## 改善箇所説明図

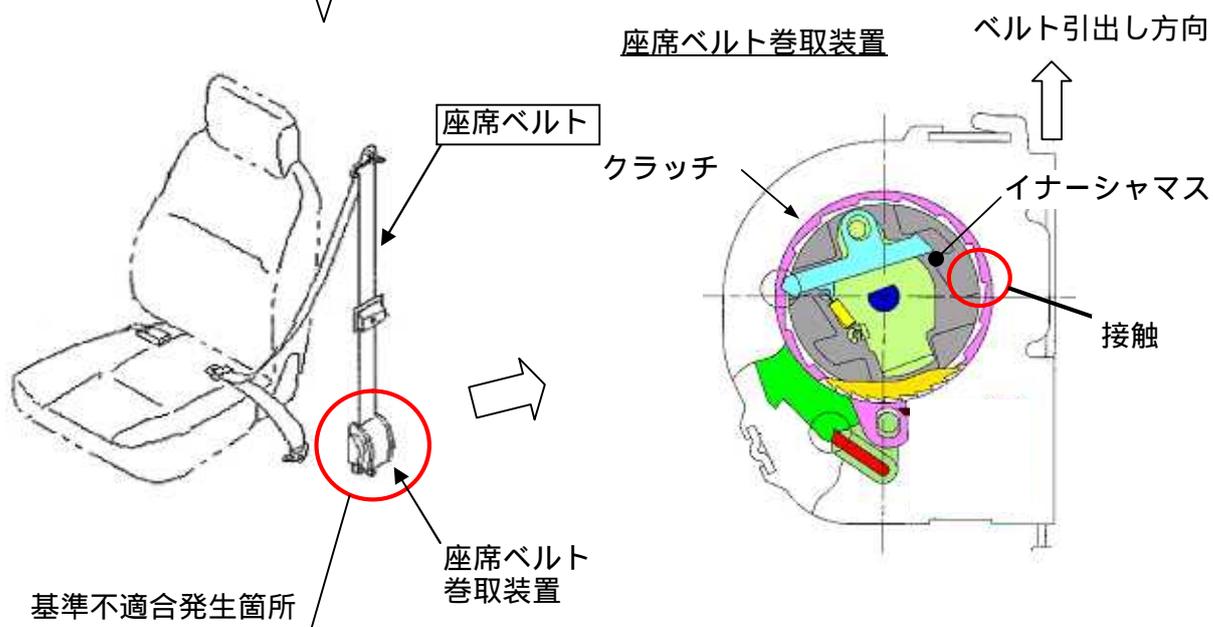
座席ベルト巻取装置の内部部品（イナershアマス）の製造工程において、不適切な材料を使用したため、当該部品が変形し、座席ベルトが引き出せなくなるおそれがある。

改善の内容：全車両、座席ベルトを対策品と交換する。

識別：座席ベルトの札に黒ペイントの識別マークを付与する。
